品番	HH11009SS	品名	内部樹脂タンク式	1 / 3
----	-----------	----	----------	-------

衛生陶器補修品互換性情報

No. E0026

件名 タンク整流ジャバラについて

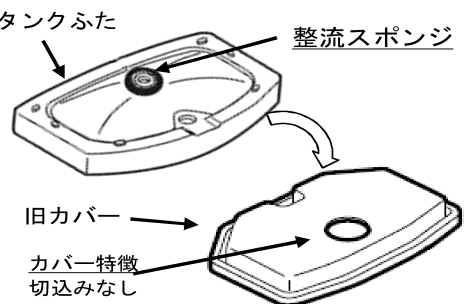
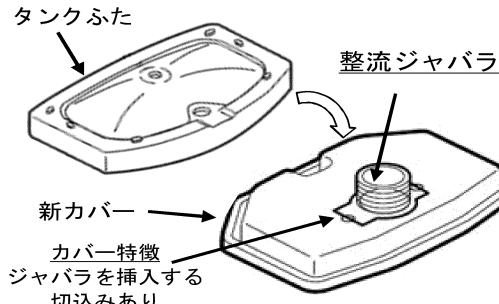
■対象製品のタンクふたには、ふた底に整流スポンジが付いているものと、付いていないものがあります。2013年6月頃から順次整流ジャバラ式に切り替えられています。(新旧でカバー形状は異なりますが、整流ジャバラのみの取り替えは可能です)

<p>■旧型タンク（2013年6月頃以前） タンクふた底に整流スポンジが付いていました。</p>  <p>タンクふた → 整流スポンジ</p> <p>旧カバー → カバー特徴 切込みなし</p>	<p>■新型タンク（2013年6月頃以降） 内部樹脂タンクカバーに整流ジャバラが付く仕様に変更しました。</p>  <p>タンクふた → 整流ジャバラ</p> <p>新カバー → カバー特徴 ジャバラを挿入する 切込みあり</p>
---	--

タンクふた底の違い

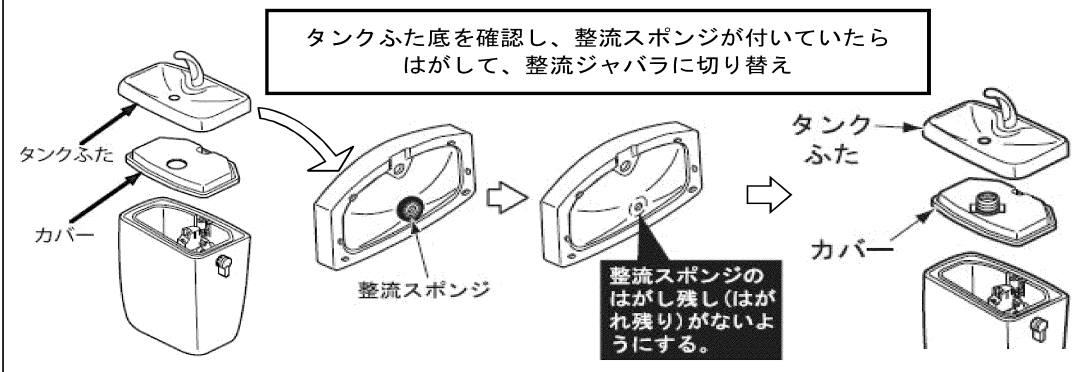
- 現行製品は整流ジャバラ式に切り替わっていますので、整流スポンジは付いていません。
- 現在のタンクふた、陶器タンクー式、内部樹脂タンクー式、内部樹脂カバーのみの補修品には、整流ジャバラが付いていますので、補修の際、タンクふた底に整流スポンジが付いている場合は、はがして整流ジャバラ式に切り替えてください。
- 整流スポンジを付けたまま整流ジャバラ仕様のカバーを付けると、ふたが浮いてがたつきや漏水の原因となりますので、必ず整流スポンジは、はがしてください。
- 既に整流ジャバラが付いている製品に対して、補修品を手配すると整流ジャバラがだぶる場合があります。その場合は破棄ください。

タンクふた底を確認し、整流スポンジが付いていたら
はがして、整流ジャバラに切り替え

整流スポンジのはがし残し(はがれ残り)がないようにする。
